製品一部変更のお知らせ

型番：T-10

T-15

T-16

T-10	
変更前	変更後

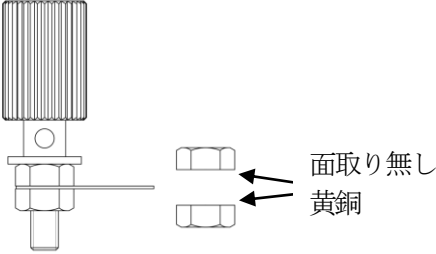
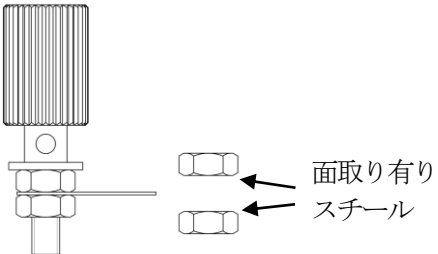
2) 変更内容： 六角ナットの形状を片面取りから両面取りに変更、材質を黄銅からスチールに変更になります。※2面幅：5.5mm ネジ径：M3 P0.5 に変更ありません。
